これまでの事故分析検討会における論点の整理

2020年11月27日

原子力規制庁

～ 第8～15回検討会 ～

ベントラインの流量分配

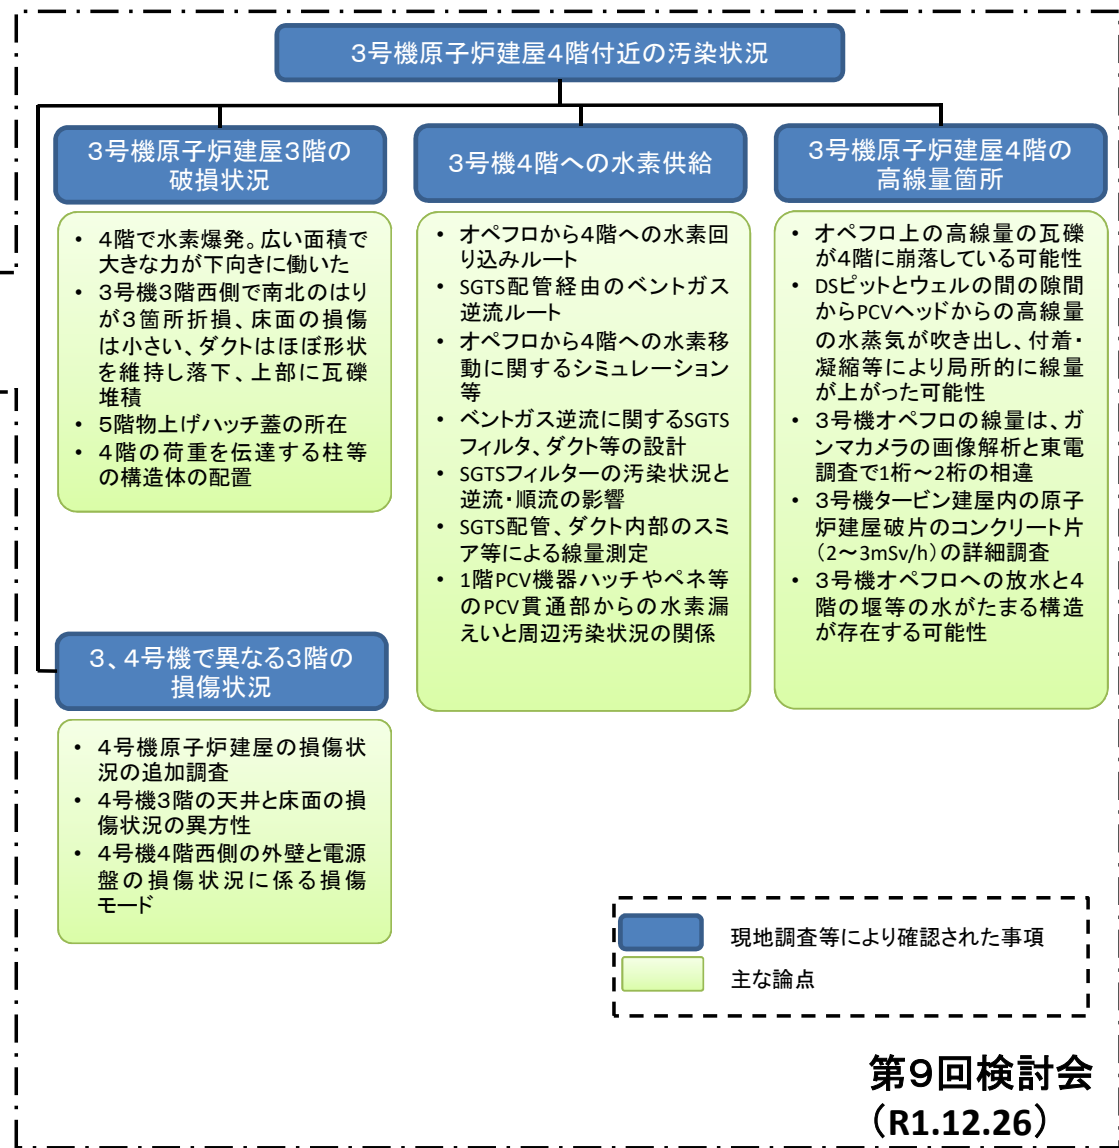
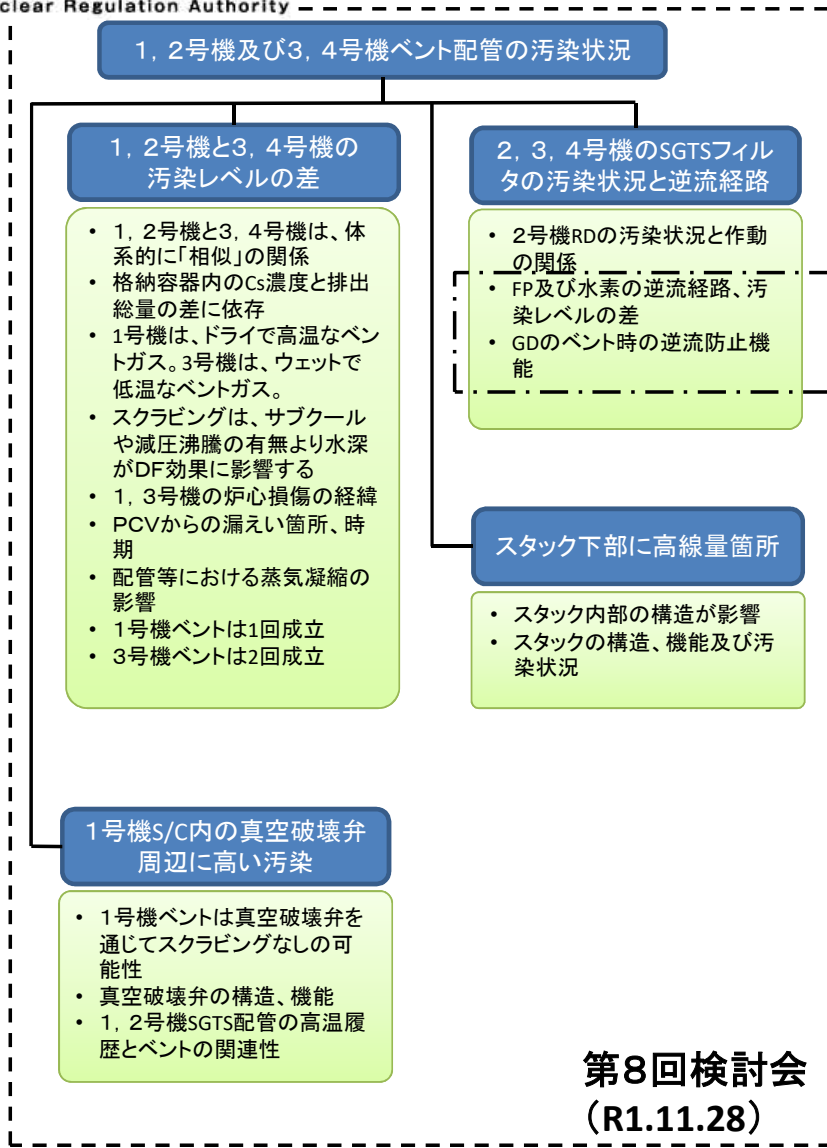
- 可能な限り、実機の配管系や配管の敷設状態を模擬
- 流量分配の律速となる圧力損失の要因を検討
- 圧力損失としては、配管長さよりも流路の断面積が重要
- 配管等の汚染状況と流量分配の結果を比較
- 圧力損失の実測を検討
